# 工程变更通知书 (ECN)

变更申请时间	7月10日	项目代码/名称	ZY2536/X5000斜滑轨	ECR编号	ECR0011704	变更紧急度	C类
客户名称	解放/陕汽/重汽	提出人	<input type="checkbox"/> 客户 <input checked="" type="checkbox"/> 公司 <input type="checkbox"/> 供应商	ECN编号	ECN0006641		
总成名称	下框焊接总成			总成件号/QAD号	SHT0017968		
零/部件名称	/			零/部件件号/QAD号	/		
项目阶段	<input type="checkbox"/> PCP 阶段 <input type="checkbox"/> ED 阶段 <input type="checkbox"/> ET 阶段 <input checked="" type="checkbox"/> PT 阶段 <input type="checkbox"/> SOP 阶段			变更零件类型	<input checked="" type="checkbox"/> 自制件 <input type="checkbox"/> 采购件 <input type="checkbox"/> 外协件		
更改类型	<input checked="" type="checkbox"/> 设计 <input type="checkbox"/> 工艺 <input checked="" type="checkbox"/> 模具 <input type="checkbox"/> 夹具 <input type="checkbox"/> 检具 <input type="checkbox"/> 试验\检测方法 <input type="checkbox"/> 原材料 <input type="checkbox"/> 重要二次配套 <input checked="" type="checkbox"/> 其他:						
更改原因	<input type="checkbox"/> 改进措施 <input type="checkbox"/> 预防措施 <input type="checkbox"/> VA/VE <input type="checkbox"/> 客户要求 <input checked="" type="checkbox"/> 其它			是否需提交客户批准	<input type="checkbox"/> 是 <input checked="" type="checkbox"/> 否 <input type="checkbox"/> N/A

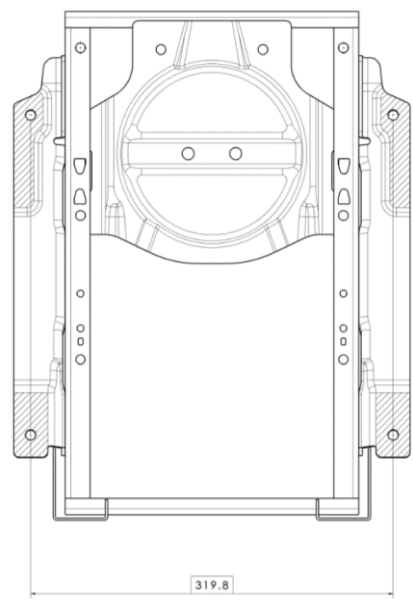
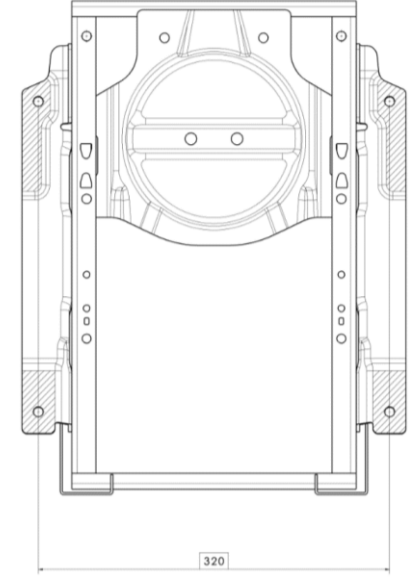
更改等级	<input type="checkbox"/> 级别1		<input type="checkbox"/> 级别2		<input checked="" type="checkbox"/> 级别3		<input type="checkbox"/> 级别4
	较大的更改: 该更改将影响产品的外形、安装或功能		重要的过程更改: 对客户而言该更改有明显的外观变化		对产品成本、库存、质量成本等影响的更改, 对客户无直接影响		1. 文件、试验、工作流程等附带的更改 2. 内部流程或工艺更改 该更改对客户、产品成本或库存无影响
变更申请内容	变更申请前: SHT0017968-下框焊接总成 版本A			变更申请后: SHT0017968-下框焊接总成 版本B 滑轨连接梁焊接尺寸修正 (滑轨开档距离319.8修正为320)
